# H- Aロケット6号機 打上げ失敗の原因究明及び今後の対策について

【導爆線の機能喪失】

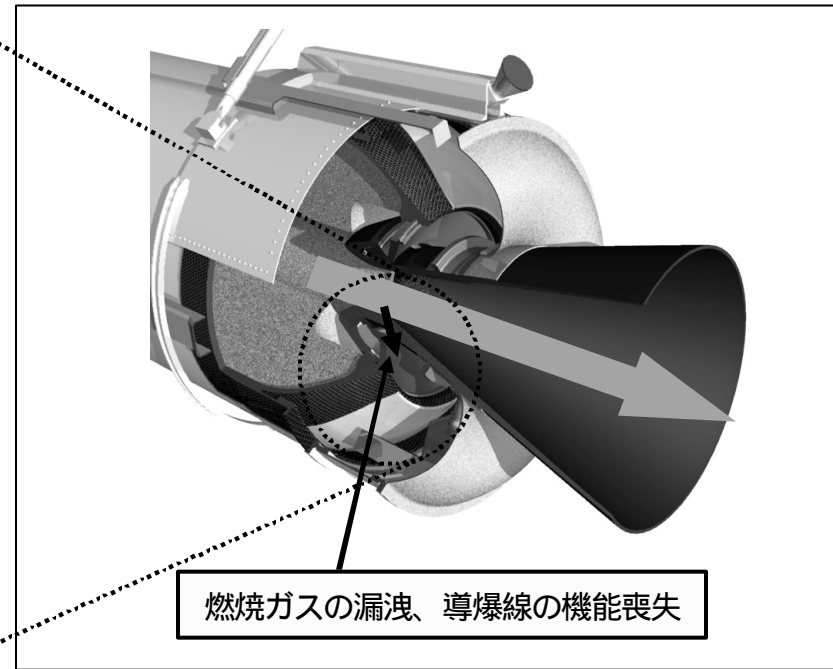
ノズル(噴射口)部の断熱材(CFRP:炭素繊維強化プラスチック)に、燃焼ガスの流れの乱れや断熱材の層間剥離等の要因が重なり、開発当時には想定してなかった板厚減少が発生し、小さな穴が開き、燃焼ガスが漏洩した。

漏洩した燃焼ガスにより、SRB-Aを分離するための導爆線が加熱され、機能を喪失した。

【SRB-Aの分離失敗】

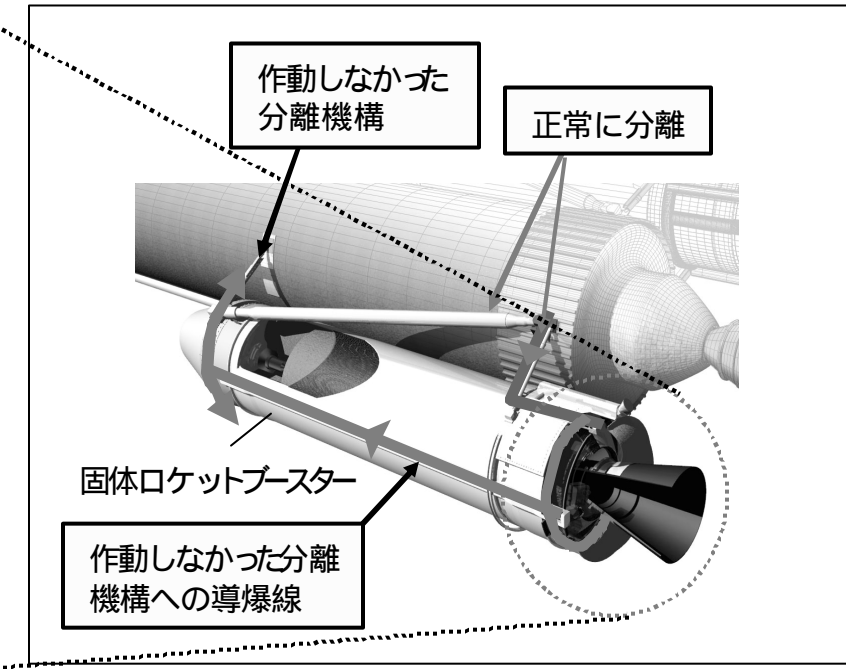
分離信号を送出したものの、分離機構が作動せず、2本装着されたSRB-Aのうちの1本を分離することができなかった(打上げ約105秒後)。

### 1. 固体ロケットブースター(SRB-A)の設計変更

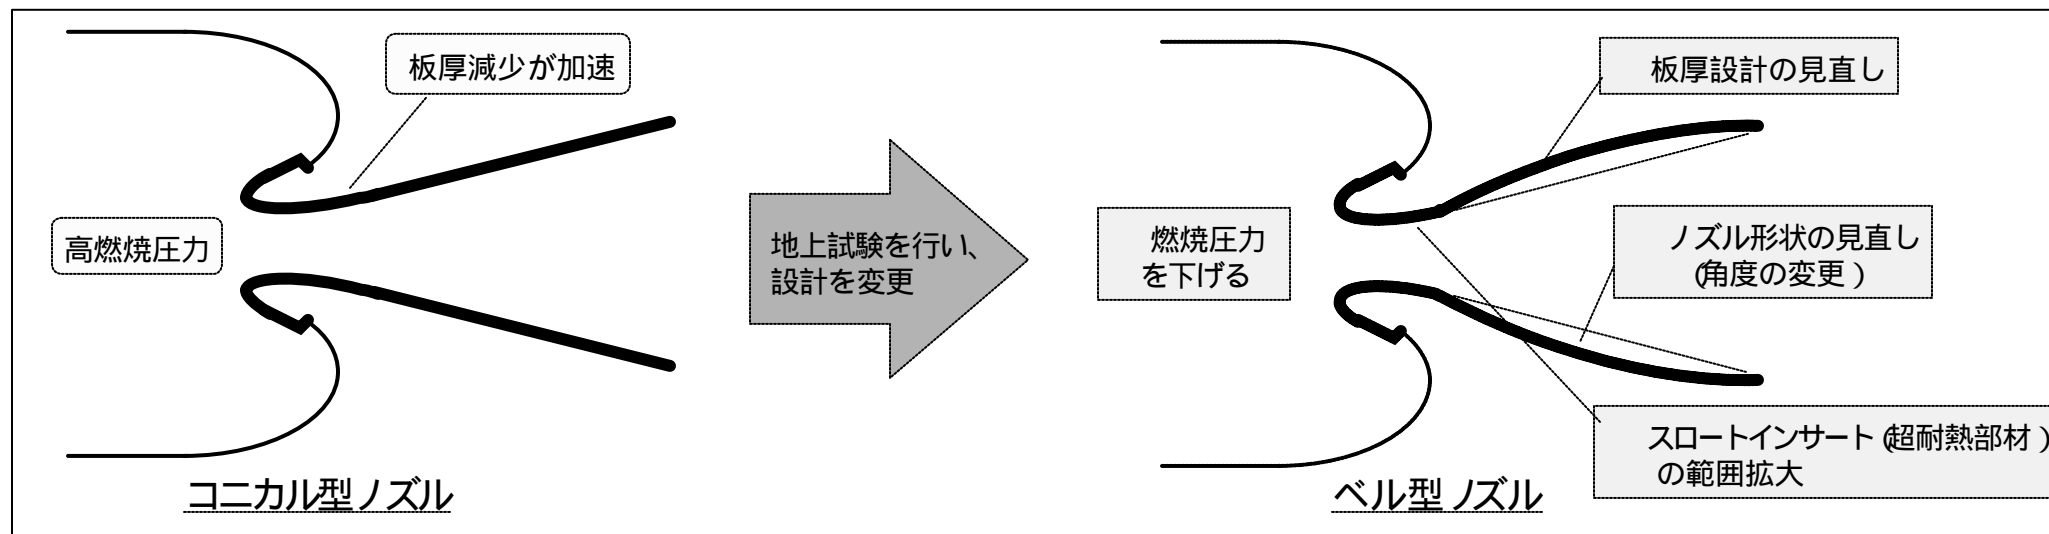
固体ロケットブースター(SRB-A)については、断熱材の板厚減少の加速を抑えることを基本として、地上燃焼試験により十分なデータを取得した上で、次のとおり設計変更を行う

燃焼パターンを見直して、燃焼圧力を下げ、流れの乱れを少なくする( )。  
ノズルの設計を見直す( ~ )。
